ÉVALUATION ENVIRONNEMENTALE ZA LOUVETERIE – BONNEVAL (28)

MÉMOIRE EN RÉPONSE A L'AVIS MRAE

Ce document présente les réponses du Maître d'Ouvrage à l'Avis délibéré rendu par la MRAe sur le projet de plateforme logistique porté par TERRANOILIS sur la ZA de la Louveterie à Bonneval (28).

N°MRAe 2022-3753

Desserte de la zone d'activités de la Louveterie avec le projet de giratoire – Scénario 2 (ACTIPOLIS)

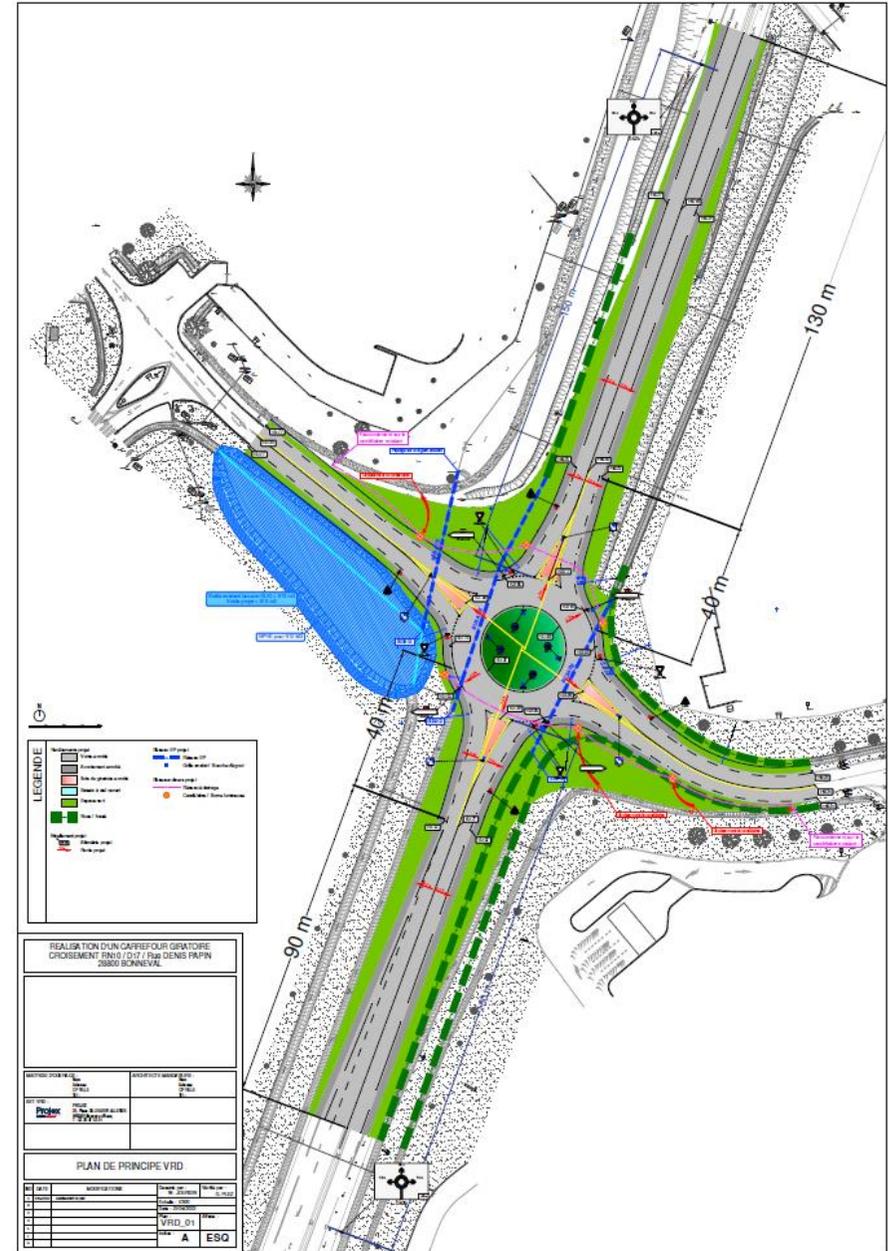
Il est prévu la création d'un giratoire au niveau de l'intersection RD17/rue Denis Papin/RN10 et l'aménagement du sens de circulation du pont de la RD27 selon trois scénarios examinés (sens unique ou alternances) et dont le choix n'est pas encore arrêté.

L'autorité environnementale relève que la création de ce giratoire est prévue du fait de l'aménagement de cette zone d'activités. En conséquence l'évaluation environnementale aurait dû traiter de ses incidences. »

Compte tenu des décisions et des échanges qui ont suivi les deux premiers dossiers d'opportunité, et des études complémentaires menées dans le cadre de ce troisième dossier, le scénario N°2 (reprise de l'échangeur existant) est privilégié.

Ce scénario répond aux préconisations émises par la DIRNO, notamment en termes de sécurité, de visibilité et de circulation des modes doux.

De plus, au-delà d'une meilleure accessibilité au projet que ce qui est possible avec le réseau viaire actuel, il permet de faciliter les échanges entre les deux rives de la RN10 en simplifiant grandement les itinéraires des usagers, en particulier ceux de Bonneval à destination de la RN10 sud. Il limite donc la diffusion de la circulation sur la zone de la Louveterie. Le giratoire permettra également un meilleur foisonnement entre le projet et la zone commerciale Carrefour Market existante.

De plus, l'intégration des modes actifs (cyclistes et piétons) est assurée. Le nouvel aménagement créé au niveau de la route nationale permettra de délester une partie des flux sur le pont de la RD 27, permettant de consacrer une voie aux modes doux. Les cyclistes et les piétons pourront enfin traverser cette nationale de façon sécurisée. La seule utilisation du pont de la RD27 pour accéder au projet ne pouvant être satisfaisante au regard de l'insécurité du passage d'un piéton ou d'un cycle à cet endroit : à peine 6 mètres de large, et absence de trottoirs.

Enfin, ce scénario ne vient pas créer d'accès supplémentaires à la RN10 et le créneau de dépassement est maintenu.

Figure 1 - Plan de composition de la ZA de la Louveterie (Source : Permis d'aménager, 2008)

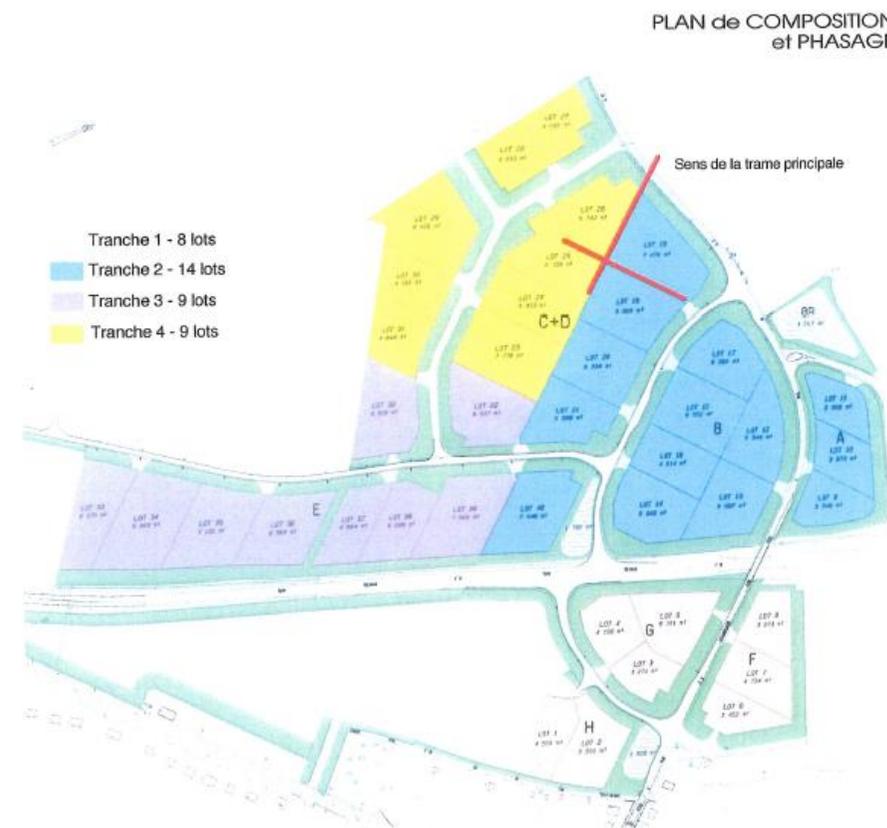
L'autorité environnementale recommande de compléter le dossier par une présentation de l'analyse des solutions de substitution évoquées dans le dossier.

Le permis d'aménager (accordé le 16 octobre 2007) définissait un projet d'aménagement d'ensemble et la ZA a été viabilisée dès l'obtention de l'autorisation de lotir.

La construction de certains lots a pu aboutir (côté Est de la RN10 notamment) mais les ambitions économiques exprimées pour le territoire appellent à une implantation plus conséquente, ayant conduit à penser un projet d'ensemble regroupant des entités fortes (plateforme logistique, zone commerciale, zone artisanale) plutôt que de multiplier les petites implantations.

Zone impactée par une baisse de visibilité à 50 m

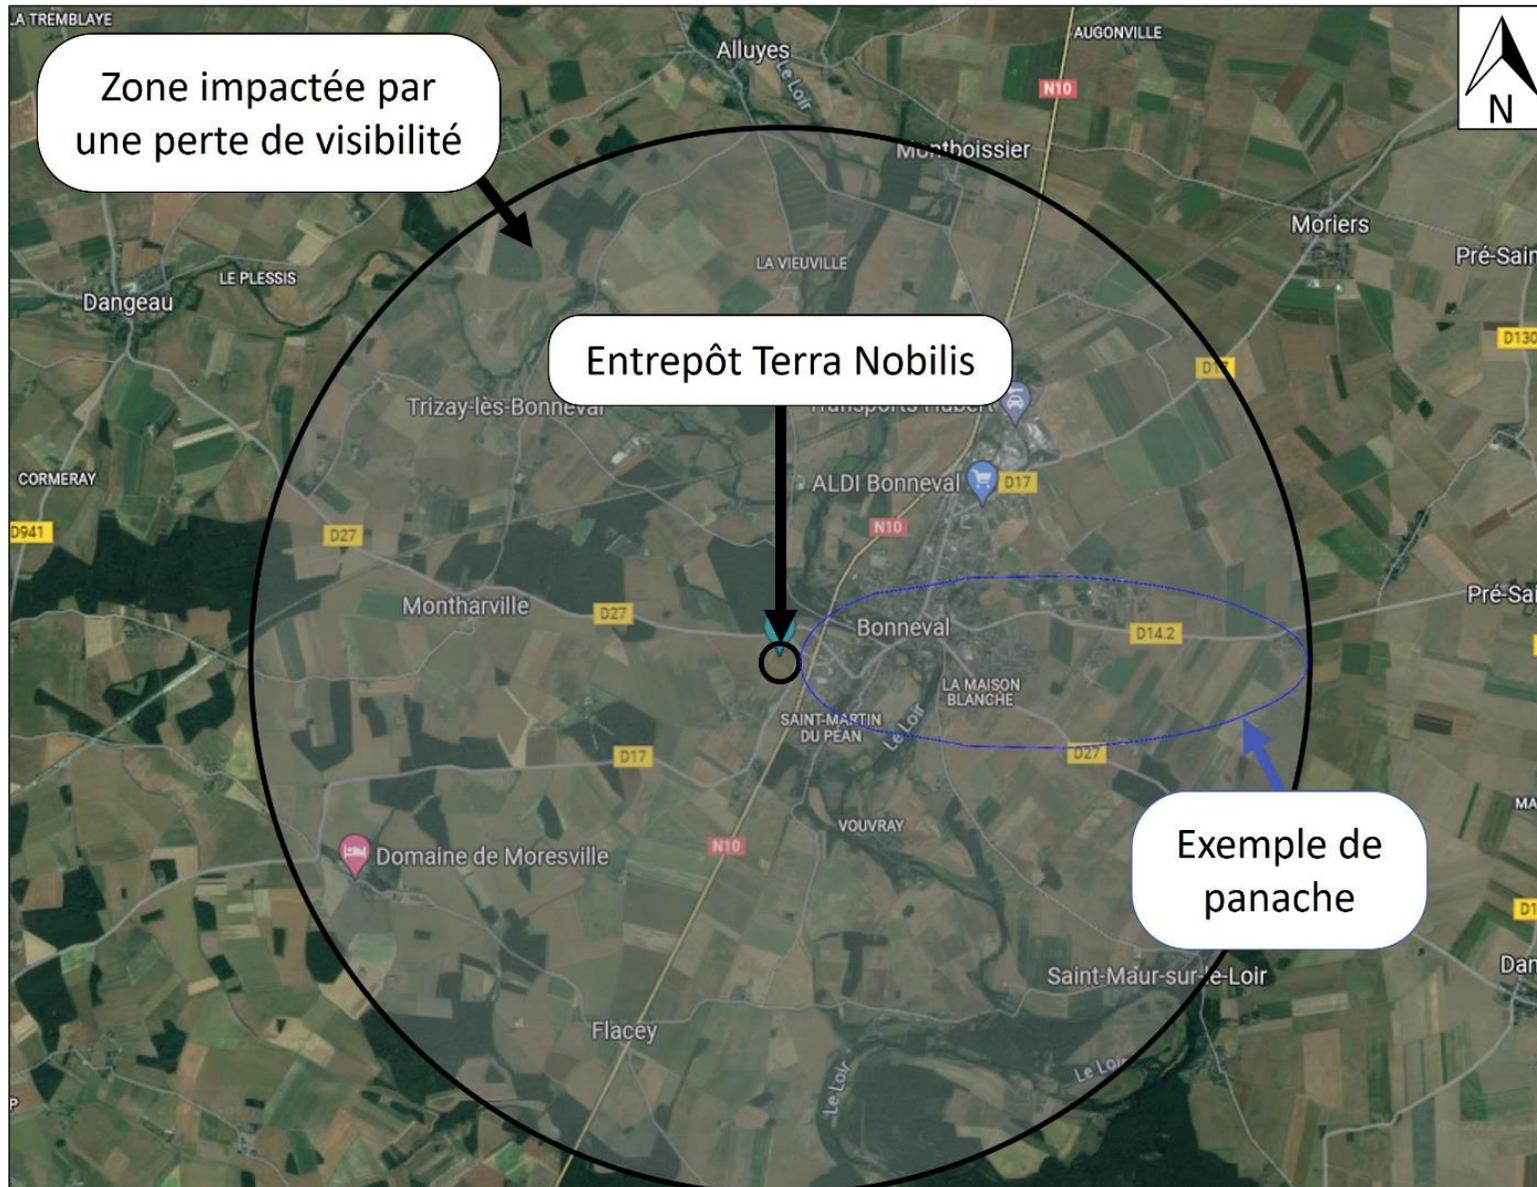
- la société SARL DUBOIS Terrassement et Transports prenne connaissance de l'emprise susceptible d'être affectée en cas d'incendie ;
- l'étude de dangers présente :
- les surfaces des RD17 et 27 susceptibles d'être affectées et confirme l'acceptabilité du risque au regard du calcul de gravité ;
- les éventuelles zones ou les éventuels axes routiers impactés par une réduction de visibilité liée à l'opacité des fumées.

A, noter également que l'étude présente un panache de l'ordre de 200 m de large se rependant dans une unique direction (direction du vent). La figure ci-après présente les zones potentiellement touchées dans TOUTES les directions. Il n'est donc pas possible que toute la zone soit touchée en cas d'incendie. Pour avoir une idée du panache réel en termes de surface, il est représenté avec un vent d'Ouest.

La carte présentée sur la page suivante présente, dans les conditions précédemment citées et au sol, les zones impactées par une baisse de visibilité à 50 m.

Cette zone implique certains axes situés à proximité de l'installation. En cas d'incendie, et au regard des conditions météorologiques et des produits stockés (présence d'un état des stocks des produits sur site et générable à distance), des fermetures d'axes routiers seront à prévoir. En effet, les principaux tronçons suivants seront impactés par une réduction de la visibilité à 50 m :

- N10 sur 10,3 km,
- D17 sur 12,0 km,
- D27 sur 10,9 km,
- D142 sur 3,0 km.
